東京電力ホールディングス株式会社福島第一原子力発電所の実施計画 変更認可申請（ALPS処理水の海洋放出時の運用等）の審査状況

令和5年1月11日

原子力規制庁

1 F 技術会合における審査状況

図. 放出開始後の海洋放出設備の運転・保守管理に関する体制図

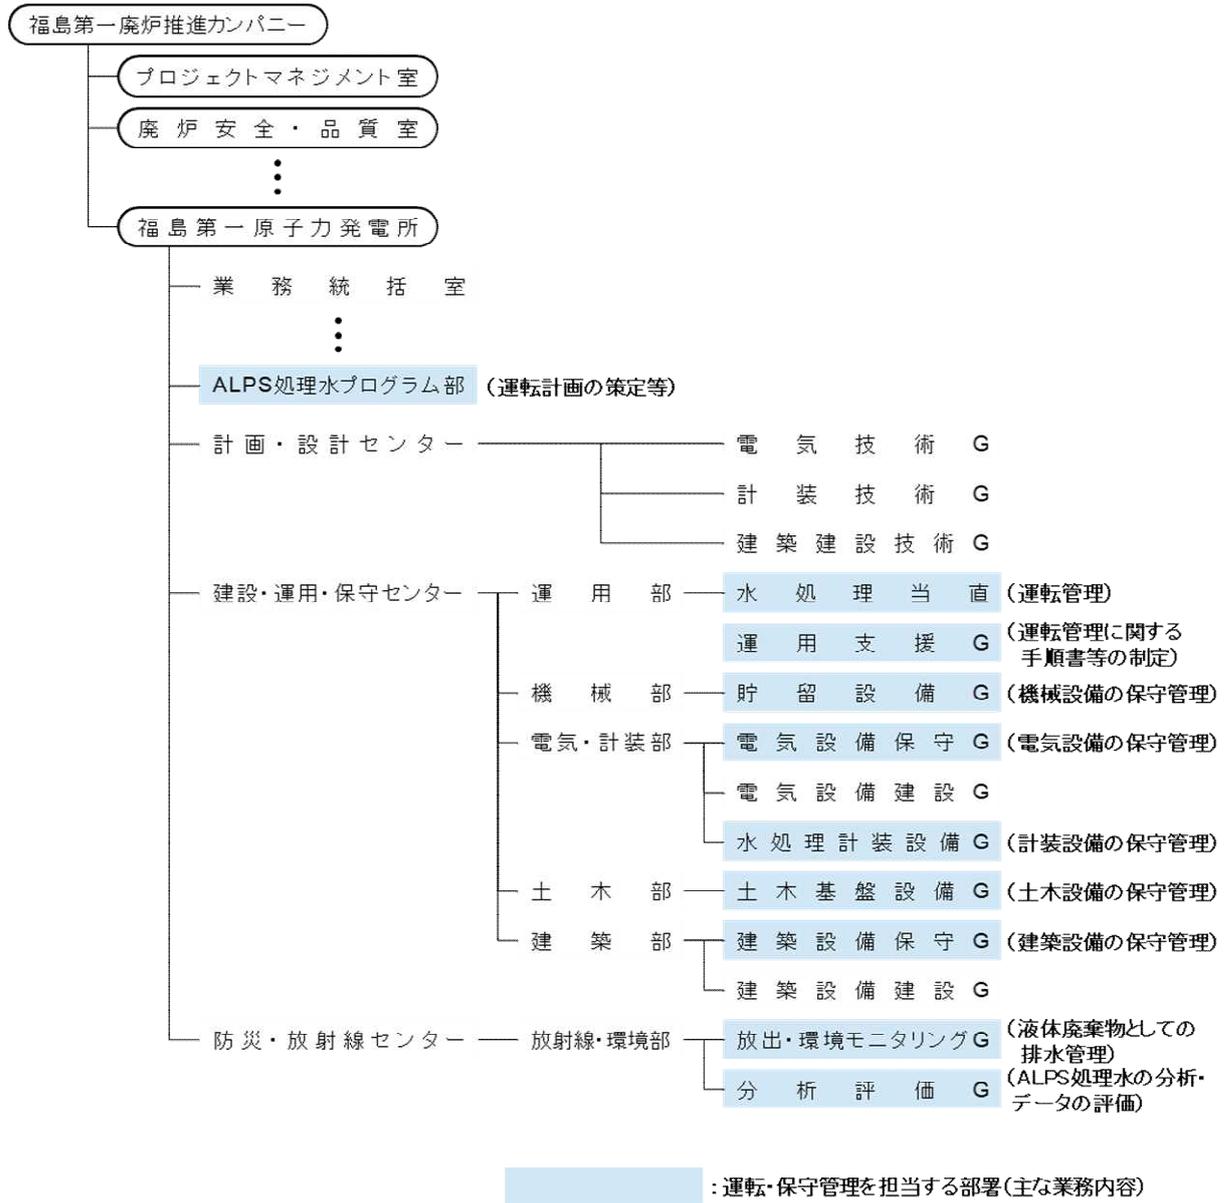
- ・ A L P S 処理水の海洋放出に係る組織が適切に整備されるとともに、各組織の役割や権限が明確になっていること等を確認した。

表. 核種選定フローの比較

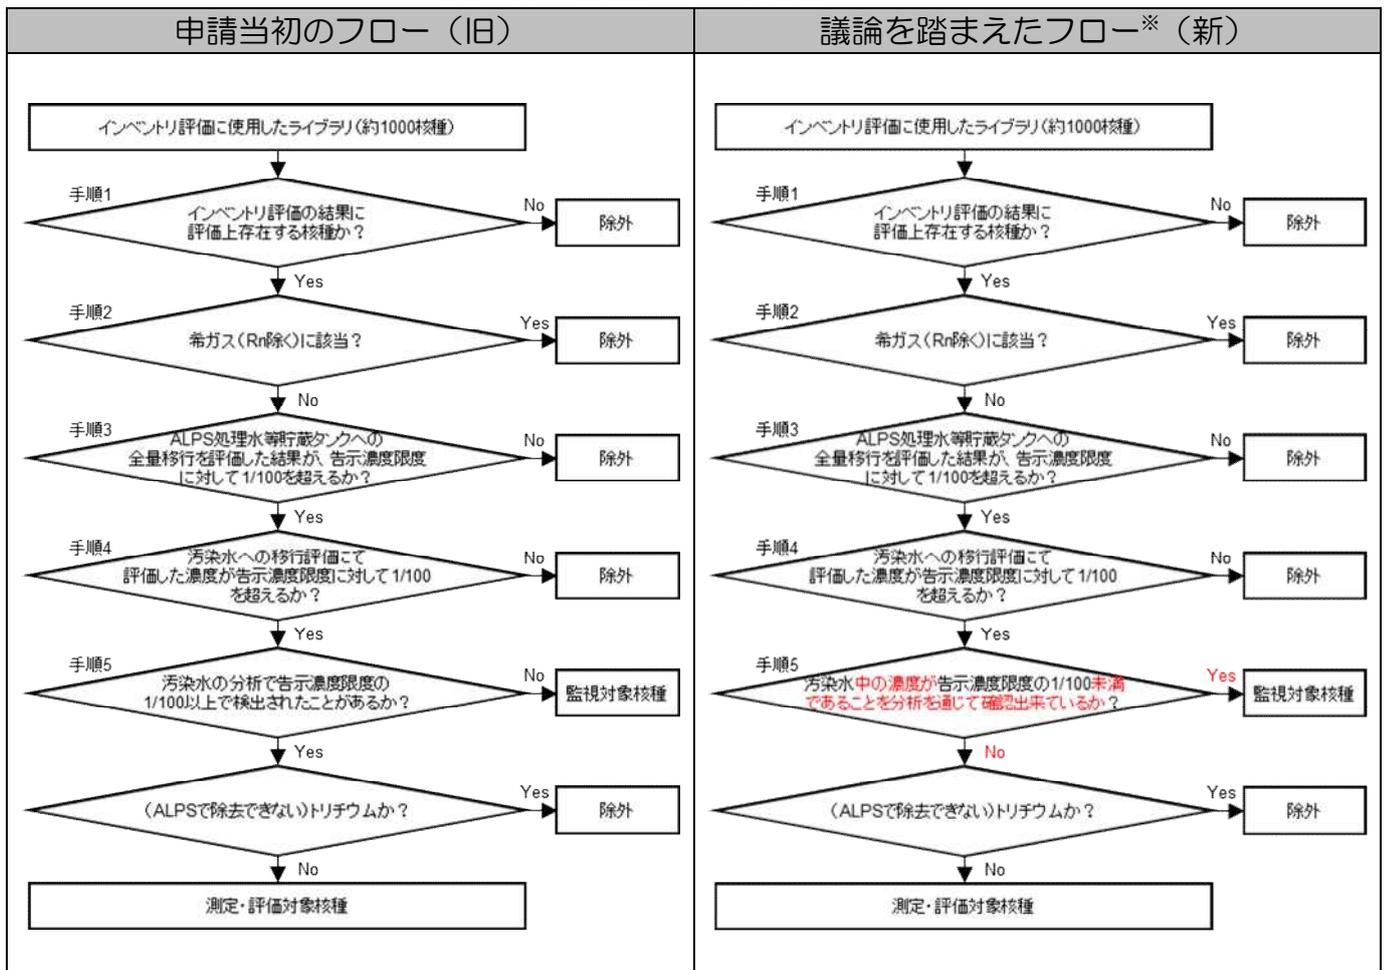
- ・核種選定フローの手順1～4について、各手順で除外される核種の放射線影響の程度を把握するなど適切に設定されていることを確認した。
- ・核種選定フローの手順5について、原子力規制庁からの指摘を踏まえ、過去の汚染水分析では検出されていないものであっても、その検出下限値が告示濃度限度の1/100以上である核種は測定・評価対象核種に含める手順に見直したことを確認した。

測定・評価対象核種選定検討の全体像

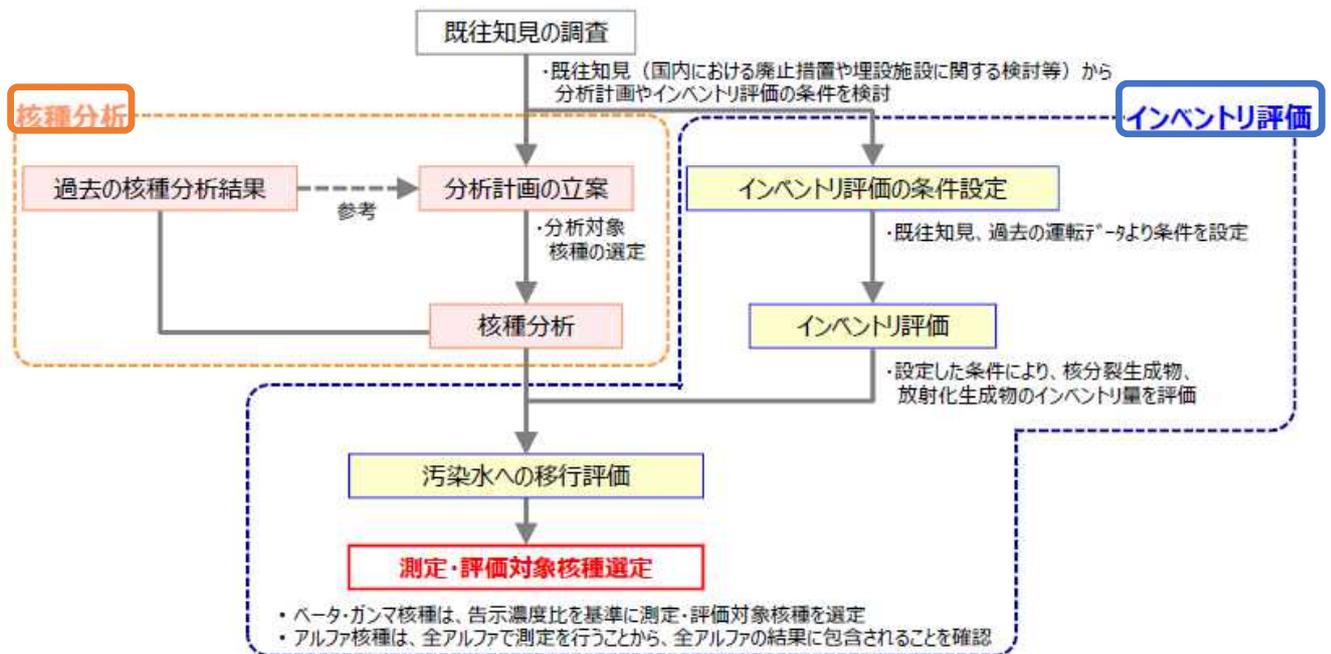
既認可の実施計画に記載している「ALPS 処理水の希釈放出前に放出基準を満足することを確実なものとするため、国内における廃止措置や埋設施設に関する知見を踏まえ、改めて徹底的に検証した上で、測定・評価対象核種を選定する」との方針を踏まえ、検証した結果を踏まえた核種選定フローを設定する。
